別記

1 建築関係

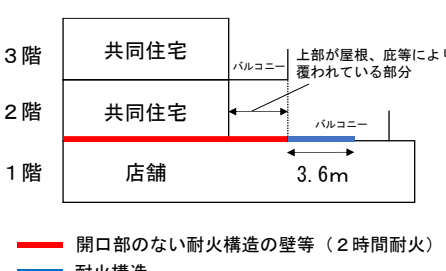
No.	質疑	回答
1	<p>令和5年2月22日4予第2094号予防部長通知により、消防法令上の「階」に係る規定は、塔屋等の「階数に算入されない階」にも適用され、塔屋の有窓・無窓階の判断が必要とされたが、塔屋階は建物構造や周囲の状況的に、普通階と扱うことが困難な場合が多くある。</p> <p>例えば下図のように11、12階及び「階数に算入しない階」である塔屋にスプリンクラー設備が設置義務となる建物において、無窓階扱いされる塔屋部分は、消防法施行規則（以下「規則」という。）第13条第2項の区画等を形成しても、スプリンクラー設備の免除が出来ないこととなる。</p> <p>本件についても、他の消防用設備等と同様な、塔屋等に対する特例措置がないか。</p> 	<p>当該通知で新たに示された取扱いは、本件のような部分に対する規制の強化を意図したものではない。</p> <p>質疑の場合は、規則第13条第2項の区画等が形成されていれば、塔屋階をスプリンクラー設備の設置を要しない場所として扱って支障ない。</p>
2	<p>消防法施行令（以下「政令」という。）第8条には「・・・それぞれ別の防火対象物とみなす」とあるが、同条第2号に該当する渡り廊下等を設ける場合は、消防用設備等の設置単位を必ず別としなければならないのか。</p>	<p>渡り廊下等による接続は、令和6年4月1日に政令第8条第2号に新たに規定される以前は、予防事務審査・検査基準（以下「審検」という。）にその技術基準が示され、消防用設備等の設置単位を別として「取り扱うことができるもの」として、長年運用されてきた。</p>

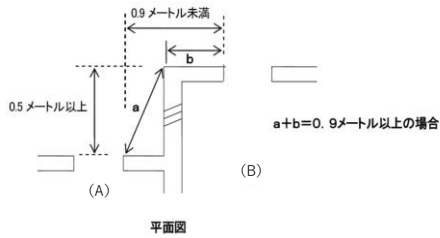
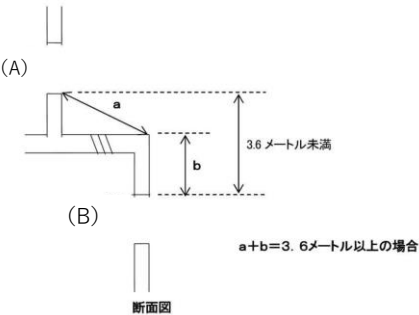
<p>政令第8条第2号に規定後は、渡り廊下等による接続が消防庁告示第7号の基準を満たせば、法令上は消防用設備等の設置単位を別とみなさなければならぬこととなったが、防火上支障が無い場合は、関係者からの要望等により、従前の運用のとおり、1棟として取り扱って差し支えない。扱いは政令第32条の適用となるが、特例申請は要せず、消防同意調査書等にその旨を記載すること。</p>
3	<p>下図のような防火対象物で、2階のバルコニーの床を、上部が3階のバルコニーの床で覆われている部分までを開口部のない耐火構造の壁等（2時間耐火）とし、その先端から幅3.6m以上の範囲を耐火構造とする場合、政令第8条第1項を適用し、1階部分と2階以上の部分を消防用設備等の設置単位上別の防火対象物として扱ってよいか。</p>  <p>3階 共同住宅 2階 共同住宅 1階 店舗</p> <p>3.6m</p> <p>開口部のない耐火構造の壁等（2時間耐火） 耐火構造</p>	<p>政令第8条第1号は、防火対象物が、開口部の無い耐火構造の床・壁で区画されている時は別の対象物とみなすものだが、この際の防火対象物の範囲は、上部が屋根等で覆われる部分までとし、開口部の無い2時間耐火壁とする範囲は左図の通りで支障ない。</p> <p>またこの際の、規則第5条の2第3号の3.6m以上の耐火構造とする部分については、既出の資料で取扱いを示したものはないが、2時間耐火床からつながる3.6m以上の部分を耐火構造としていけば、法文上も、性能上（3.6mが耐火構造で離れば外部を介して一方の防火対象物の部分に延焼しない）も政令第8条の考えを満足すると考え、左図のとおりであれば、政令第8条第1項を適用して支障ない。</p>
4	<p>政令第8条第1号の適用の際の、規則第5条の2第3号の開口部相互間の距離の算定について、予防事務質疑応答集（以下「質疑応答集」という。）第2編、第23章、4、問3（平成17年総務省令第40号に関する国の質疑回答、下図(1)、(2)参照）と同様の考え方で算定して良いか。</p>	<p>同様の考え方で算定して支障ない。</p>

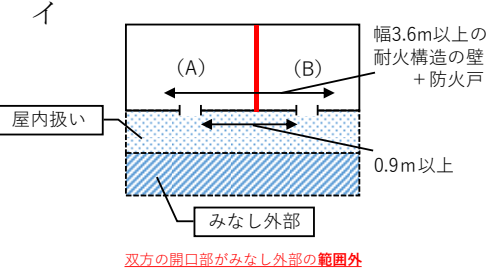
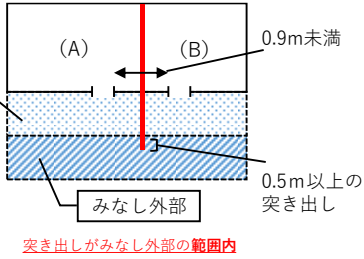
<p>(1) 隣接する場合</p>  <p>(2) 上下に位置する場合</p> 	
<p>5</p>	<p>質疑応答集第2編、第4章、問14で「みなし外部」の取扱いが示されているが、「みなし外部」に対する規則第5条の2第3号の適用はいかにするべきか。</p> <p>例えば、下図の(1)、(2)の場合、政令第8条第1項を適用し、(A)と(B)を消防用設備等の設置単位上別の防火対象物として扱ってよいか。</p> <p>(1) 0.5m以上の突き出しを設けない場合</p> <p>ア</p>  <p>イ</p> 	<p>(1)ア 扱ってよい。○ イ 扱えない。×</p> <p>(2)ア 扱ってよい。○ イ 扱えない。× ウ 扱ってよい。○</p>

<p>(2) 0.5m以上の突き出しを設ける場合</p> <p>ア</p>  <p>イ</p>  <p>ウ</p> 	
6	<p>政令第10条第1項第5号の「避難上又は消火活動上有効な開口部」について、厚さ5mm以下強化ガラスは消防令第5条の5第2項第3号の「外部から開放し、又は容易に破壊することにより進入できるもの」として扱っているが、FIXであっても「避難上有効な開口部」として扱うことができるか。</p>	<p>審検I、第2章、第1節、第6、第1表において、「○」としているガラスの種類にあつては、FIXであっても建物内部からも特殊な工具等を使用することなく破壊可能であることから「避難上有効な開口部」として扱うものとする。</p>
7	<p>新々特例基準以前の特例基準を適用した防火対象物に対して、省令40号の基準による区画配管貫通を行ってよいか。</p>	<p>位置・構造告示第3、3、(4)の基準を満たした工法であればよい。</p>

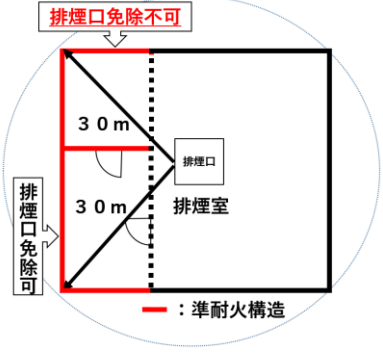
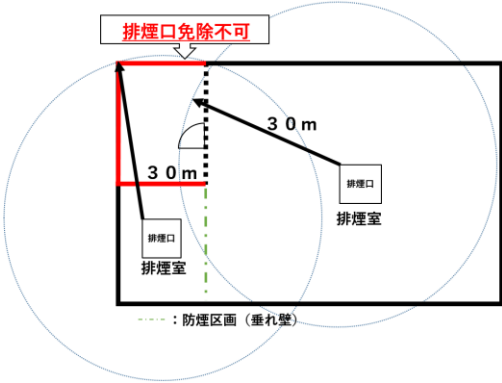
No.	質疑	回答
1	<p>(1)、ア、ウの「区画された部分の床面積が100㎡以下」について、区画内に間仕切り壁による防煙区画が複数存在しても良いか。</p>	<p>当該特例基準の「区画された部分」は、原則として室単位であること。ただし、浴室、便所、収納、PS・EPS等、室に付随し一体的に利用される部分は同一室として取り扱って支障ない。</p> <p>なお、一体的に利用されるとは、下図のようなものをいう。</p>  <p style="text-align: center;">— : 耐火構造</p>
2	<p>① (1)、カの考え方を示して欲しい。</p> <p>② 基準中の「隣接する一の室(排煙室)」は出入口の無い隣接する室でも良いのか。</p> <p>③ また、水平距離30m以下とする「隣接する一の室(排煙室)」に設置された一の排煙口は、隣接する室にあれば、どの防煙区画の排煙口でも良いのか。</p>	<p>① 当該特例は隣接する防煙区画と一体的に煙制御ができる小規模な室への、排煙口の設置を免除するものである。消防隊は排煙口が設置された隣接する室から、排煙口を免除した室の消火活動を実施することを想定している。</p> <p>② そのため、隣接する室とは、単に壁で仕切られた隣室ではなく、出入口で繋がっている隣室を想定している。よって下図1のような場合は適用できない。</p> <p>図1</p>  <p style="text-align: center;">— : 準耐火構造</p>

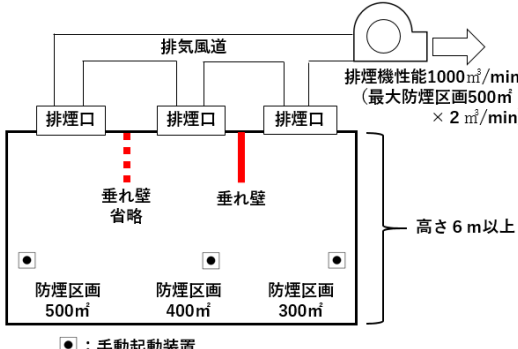
<p>③ 特例を適用する室から繋がる隣接の防煙区画に設置された排煙口までの水平距離を30m以下とされたい。よって下図2のような場合は適用できない。</p> <p>図2</p>  <p>特例基準の記載内容は上記内容が明確になるよう、今後追記及び修正し改訂する。改訂までの間は上記条件での特例適用に留意されたい。</p>
3	<p>(1)、カについて、「排煙室」に廊下を含めてよいか。</p>	<p>含めて考えて支障ない。</p> <p>特例基準の記載内容は上記内容が明確になるよう、今後追記及び修正し改訂する。改訂までの間は上記条件での特例適用に留意されたい。</p>
4	<p>(1)、カ、(イ)の「排煙室に面する開口部」について、開口部の種別等の条件はあるか。</p>	<p>基準等で明確に示すものはないが、消防隊が出入りし、活動することが可能な開口部とする必要がある。</p>
5	<p>(1)、カ、(イ)中、「排煙室に面する開口部以外の開口部は、防火設備である防火戸～」とあるが、戸の形状でなければならないか。</p> <p>また、開口部の開閉機構の記載について、どのような防火設備が認められるか、一般的な表現で示して欲しい。</p>	<p>前段、当該記載は戸の形状に限定することを意味したものではなく、防火設備であれば良い。</p> <p>後段、いわゆる、常時閉鎖式防火設備、固定窓(FIX窓)又は随時閉鎖式防火設備であれば良い。</p> <p>特例基準の記載内容は上記内容が明確になるよう、今後追記及び修正し改訂する。改訂までの間は上記条件での特例適用に留意されたい。</p>
